### הנדון: תכנית מכ/076 - רמת יצחק - שכונת הוים - דוח אקוסטי

אסמכתה: העורות המשרד להגנת הסביבה מיום 10/02/14, המז"ב בנספח מס' 1  
דוח אקוסטי לתכנית מיום 10/01/07, המז"ב בנספח מס' 2

## תכנית מכ/760

### בדיקות רעש מכבישים

תרשים מס' 4.1: נקודות למדידת הרישום קיימים

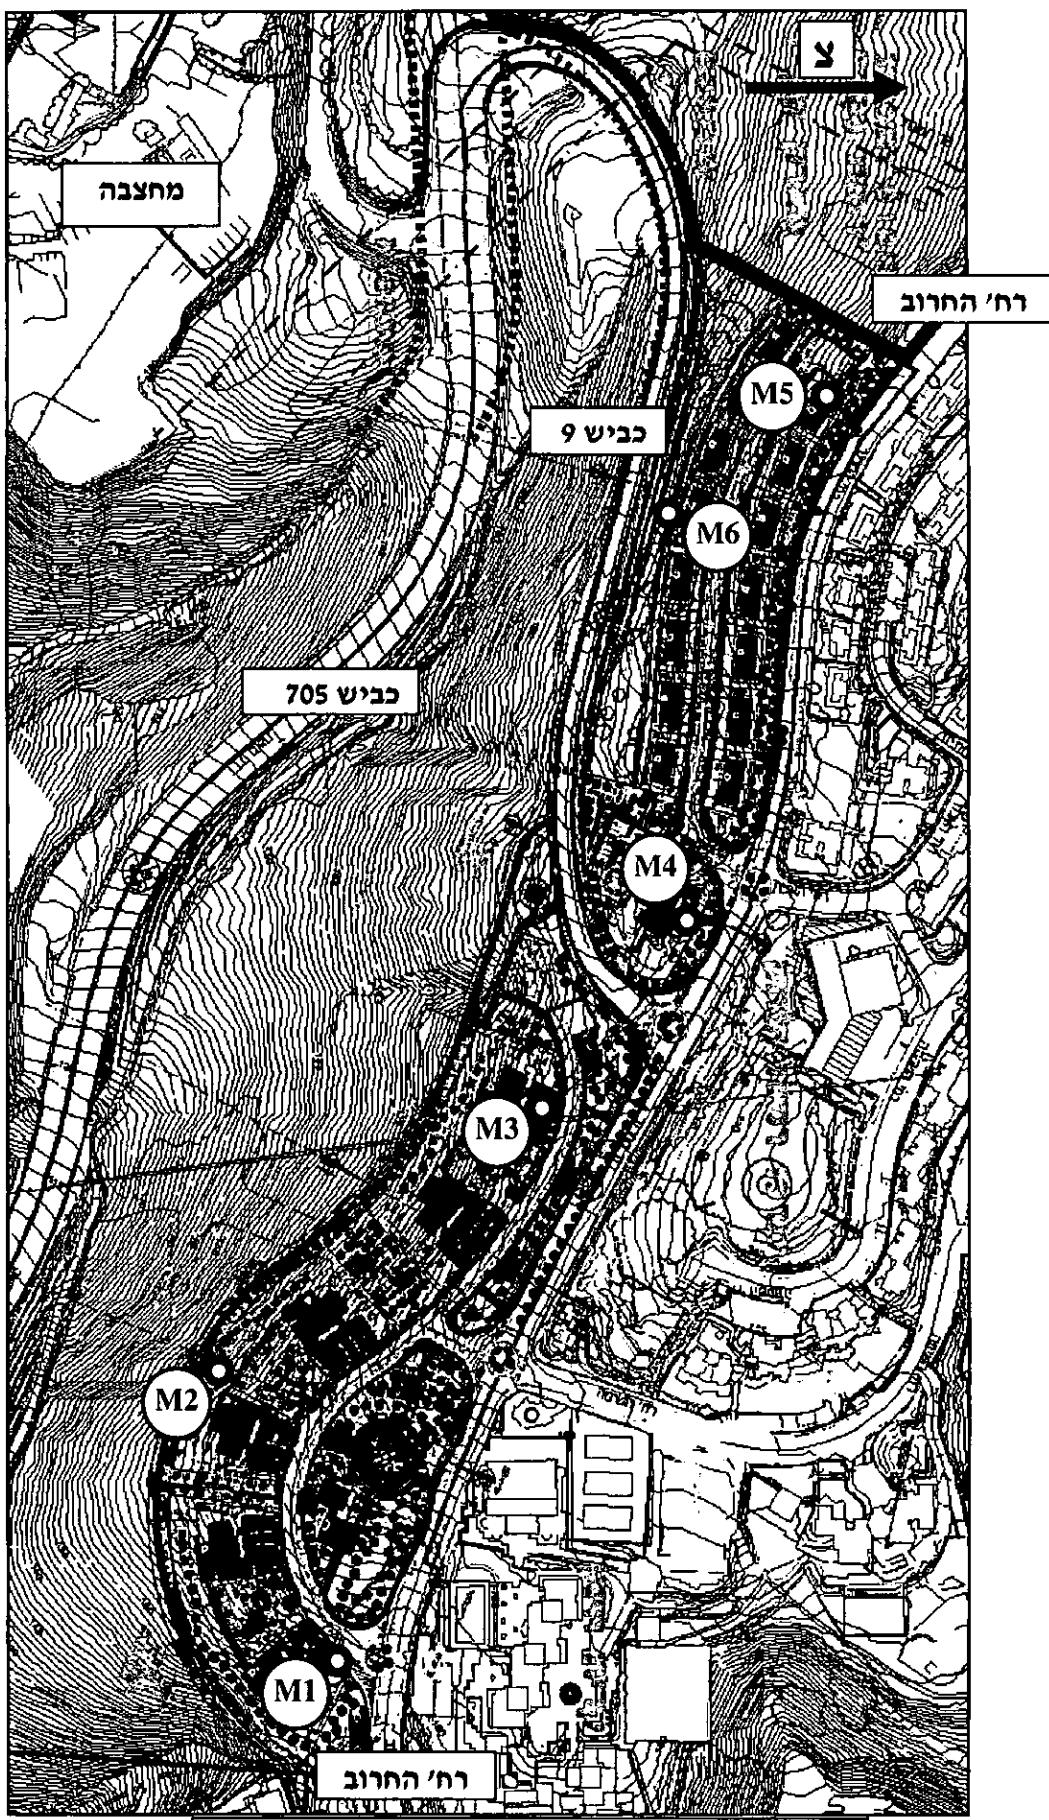
### **סעיף 2.2**

- \* רעש המחזבה נמדד בצורה סטנדרטית, ושיטת המדידה מתוארת בסעיף 4.3 של הדוח' האקוסטי (צייטוט) "משך מדידת הרעש בכל נקודה היה כ-15 דקות. בעת הפסיקות התנועה בכביש נמדד רעש מפעلات המחזבה והמפעלים". לאחר מדידת מפלסי רעש שווה הערך הכלול ורעש מהמפעלים בלבד נקבעת תרומות רעש מהכבישים. נציין (ראה לעיל) שבאף נקודה לא ניתן למדוד רעש מככיבש 705 עקב מפלסו הנמוך מאוד.

תרשים מס' 5.6: נקודות לחיזוי רעל מכביש 705

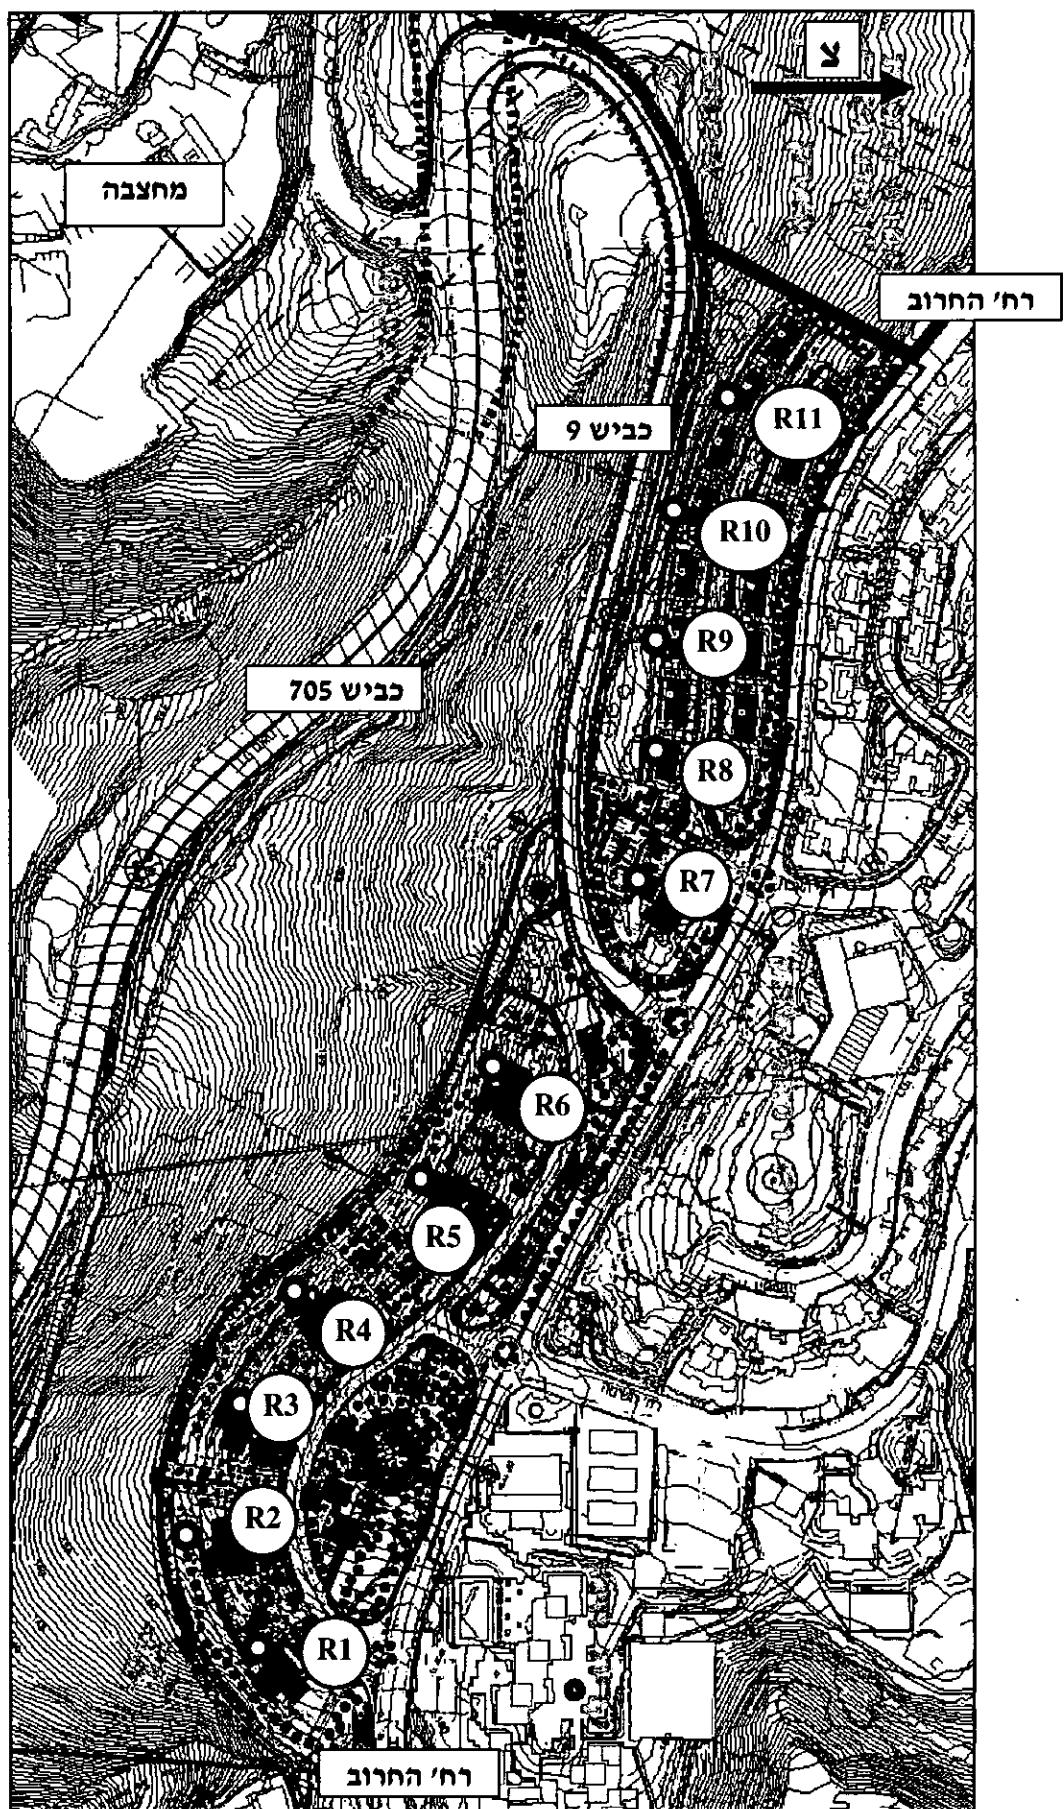
### סעיף 3.5.5 "הפער בין תוצאות המדיות ו-תוצאות החיזוי ....."

הערה זו אינה מבוססת ואינה נכונה. בדוגמה היחידה בהערה מדובר על "פער" בין מפלסי רעש בנקודות M5 ונקודות-R11, כאשר:

- \* נקודת M5 היא נקודת, בה נמדד מפלס רעש קיימן מרוח' החروب. נקודת זאת ממוקמת קצת מעל פני רוח' החروب בשטח התכנית הרחוק מכביש 705. בנקודת זאת רעש מכביש 705 הוא נמוך מאוד ולא נשמע בכלל.

- \* נקודת R11 היא נקודת מצד שני של השכונה, בין הנקודות הקרובות לכביש 705, הממוקמת במצוק מעלה כביש 9. בנקודת זאת נעשה חיזוי מפלסי רעש מכביש 705 למשך עתידי.

- \* בשטח בין כביש 705 ובשטח של התכנית עצמה תנאי טופוגרפיים הם מאוד מורכבים. בנוסף לכך במצוק הקאים, גם בשעת השיא, עומס תנועה הוא נמוך מאוד, כאשר חיזוי הרעש בוצע למשך של עומס לקיבולת הכביש ברכומות גבהות (רמתות B ו-C).

- \* משום כך אין שום דבר מיוחד או מפתיע או בלתי צפוי בתוצאות כאלה.

- קובץ עם חיווי מפלסי רעש נמצא ברשותכם ולכון ניתן לבדוק את החישוב.
- אחת מהסיבות להפרש בין מפלסי רעש לעיל, היא בהפרחת רעש בדרך התפשטותו דרך חורשה הקיימת בשטח התכנית בין נקודות R11 ו-M5, ובליית הרעש על ידי הקרקע שהינה די גבוהה. משום כך לא ניתן להשתמש ב-*Soil Hard* כנדרש בהערה 3.5.1 – זה באמת יכול להביא לתוצאות בלתי סבירות.
- בהתאם לדרישות "הקריטריונים למפלסי רעש מדרכיס" חיווי רעש בוצעה עבור רמות שירות B ו-C למסלולים שונים של הכביש, שבפועל המצב החמור מב Hinset עומס על הכביש, אשר גורם לרעש סביבתי מרבי. עומס תנואה תכוני זה בעוראה משמעותית מאוד על עומס התנואה הקיים ולא ספק מהוועה הערכת רעש עתידי חמורה מאוד, כפי שנבע גם מהערה בندון.
